REPÚBLICA DE PANAMÁ
MINISTERIO DE AMBIENTE

RESOLUCIÓN No. DEIA-RE-No. 018-2024
De 17 de Diciembre de 2024.

Por la cual se admite la solicitud de retiro del proceso de evaluación de impacto ambiental del Estudio de Impacto Ambiental, Categoría II, del proyecto denominado **“RECUPERACIÓN DE FINCA N°294788 Y N°294790 MEDIANTE RELLENO, CONFORMACIÓN Y ADECUACIÓN DE TERRACERÍA”**, cuyo promotor es la sociedad **WIND & WAVES, S.A.**

Por medio de la presente le remitimos el **INFORME TÉCNICO DICOMAR N°113-2024**, donde se realizan evaluaciones, observaciones y comentarios técnicos sobre la Segunda información aclaratoria del Estudio de Impacto Ambiental Categoría II, denominado: "RECUPERACIÓN DE FINCAS 294788 Y N° 294790 MEDIANTE RELLENO CONFORMACIÓN Y ADECUACIÓN DE TERRACERÍA, presentado por el promotor WIND & WAVES, S.A., ubicado en el distrito y corregimiento de Chame, provincia de Panamá Oeste; en atención al proceso de Evaluación solicitado a esta Dirección mediante Memorando-DEEIA-0675-2709-2024 y expediente DEIA-II-F-041-2023.

Imagen N°2. Sección 01K+500

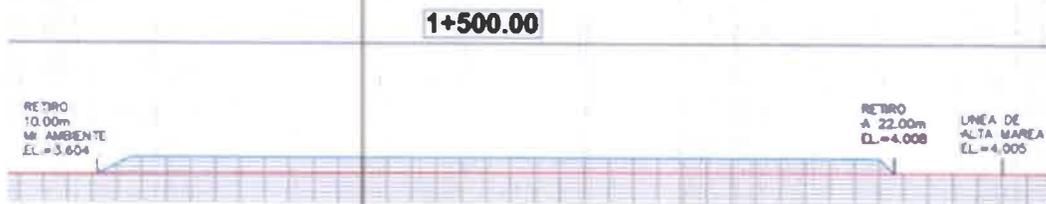
Analizada la respuesta presentada, no se realizó la modelación solicitada, por lo tanto, la información aportada no brinda el rigor técnico que permita determinar la viabilidad del proyecto, debido a que, al no presentarse el modelado que ilustre los escenarios de las interacciones del proyecto en el entorno, enfatizando que, la región históricamente registra cambios importantes en la dinámica costera, evidenciándose la erosión de la zona del proyecto por intervenciones del mar y las fuentes hídricas existentes.

Aunado a lo anterior, cabe mencionar que, el objetivo del proyecto es recuperar superficies que fueron afectadas históricamente por la dinámica marina e hidrológica de la región lo que modificó la línea de costa ampliando la planicie de inundación del río Chame. Condición que se mantienen en la actualidad, dado a que se ha registrado afectaciones de la vialidad (calles) por la modificación de la línea de costa. Dicho esto, hace de suma importancia la modelación solicitada en la información aclaratoria, para poder sustentar si la ejecución del proyecto podría potenciar o no, la producción de impactos ambientales significativos en la zona y áreas circundantes que puedan potenciar la condición de riesgo evidente en la región.

Características técnicas del relleno: Cumpliendo con lo establecido y acordado se dejará un retiro externo de 22 metros desde la línea de alta marea y un retiro interno de 10 metros en la sección del canal natural central. Como ejemplo se incluye una imagen de la sección 01k+500.

Sobre los boulder debe colocarse material granular (tipo tosca) y en la capa superficial material con contenido de finos que permita compactar de forma adecuada el relleno proporcionando una superficie uniforme y estable. Las capas del material superior deben compactarse cada 25 cm de espesor y al material debe realizarse un ensayo de Proctor Modificado (ASTM D-1557). En campo debe lograrse el 95% de grado de compactación para esta capa superficial.
